Vyjádření k DIO – Hronětice

Objekt: **Hroněčice - výstavba vodovodu a kanalizace**

Objekt: **Návrh DIO - II. etapa**

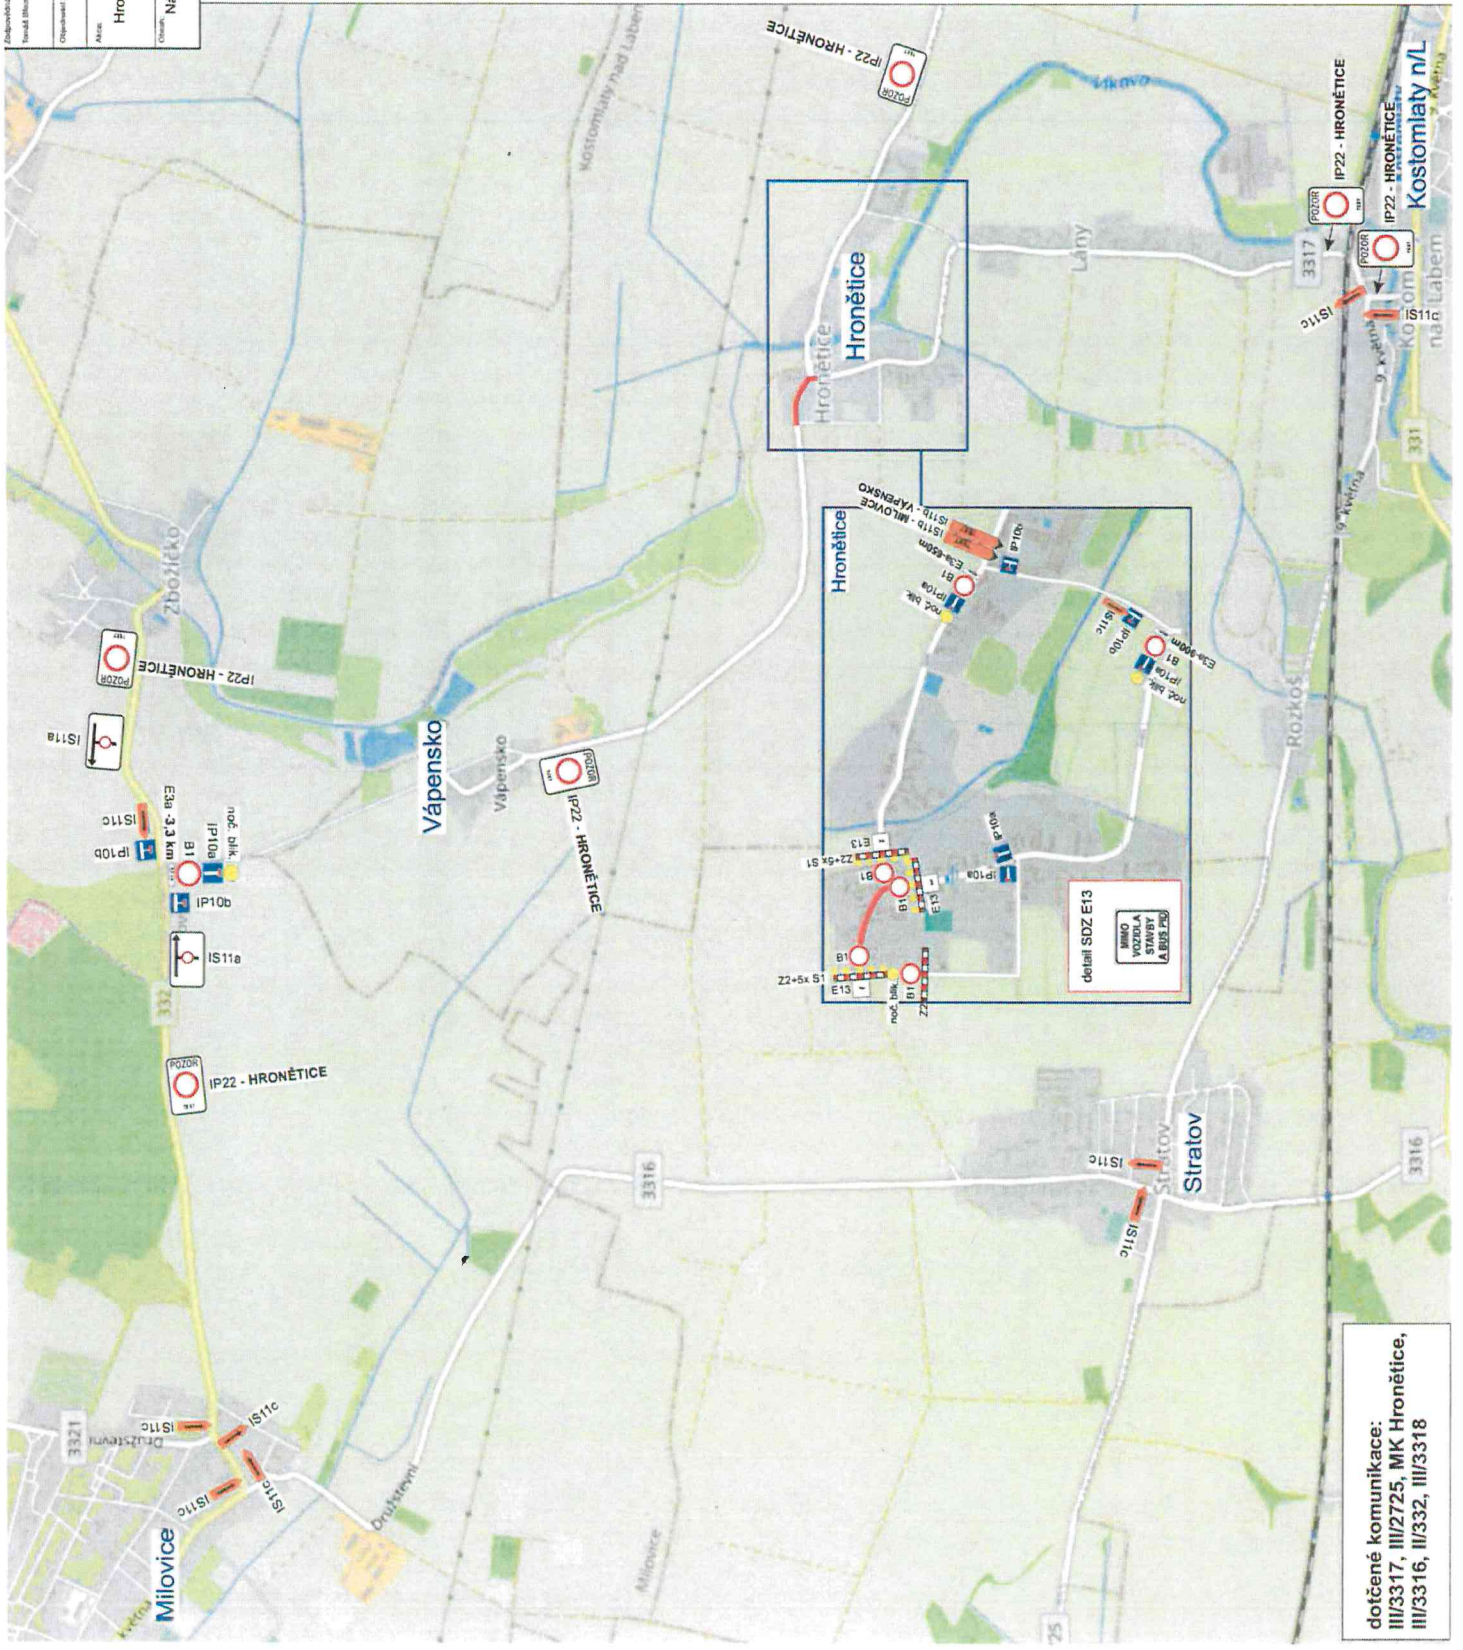
II. etapa:

Průjezd skrze stavbu.

- Ve druhé etapě doplnit do DZ E13 „MIMO... A BUS PID“

Zpracovatel Technická služba	Koncept Technická Vprava	SEDOZ DOPRAVNÍ ZNAČENÍ
Obchodní VPK Suchý s.r.o.	VPK Suchý s.r.o.	
Název Hronědice - výstavba vodovodu a kanalizace		Formát A3
Objekt Návrh DIO - III. etapa		Stavba 03/2023
		Účel DIO
		Číslo výkresu 02
		Page 2

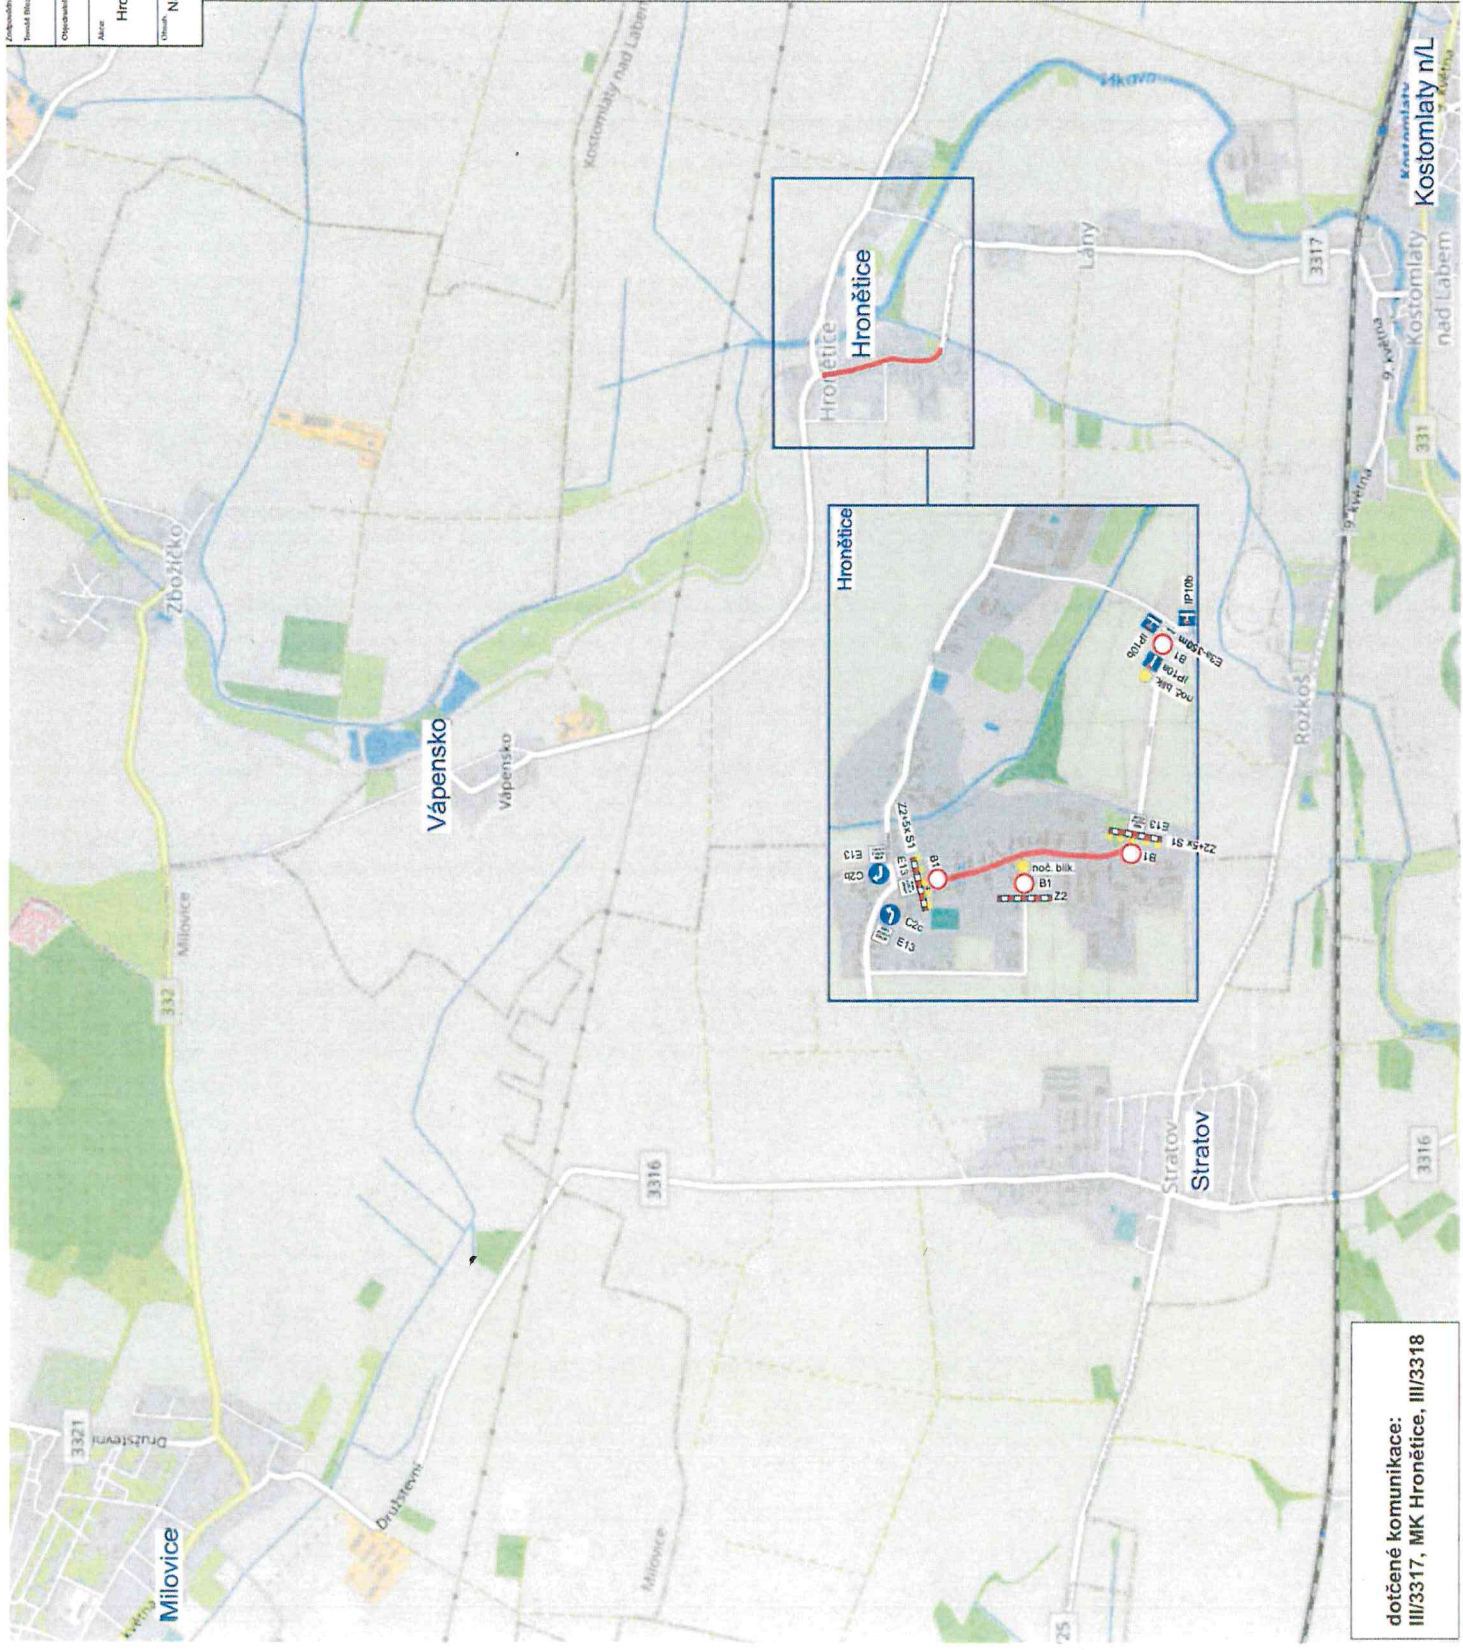
III. etapa

Lány – bezejmenná MK – III/3318 - Vápensko

Přemísťuje se:

„Kostomlaty nad Labem, Hronětice“

- Přesunuje se na komunikaci III/3318 k čp. 20 a 13
 - Poloha: <https://mapy.cz/s/nukefonure>

DZ IJ4a zajistí ZS PID.
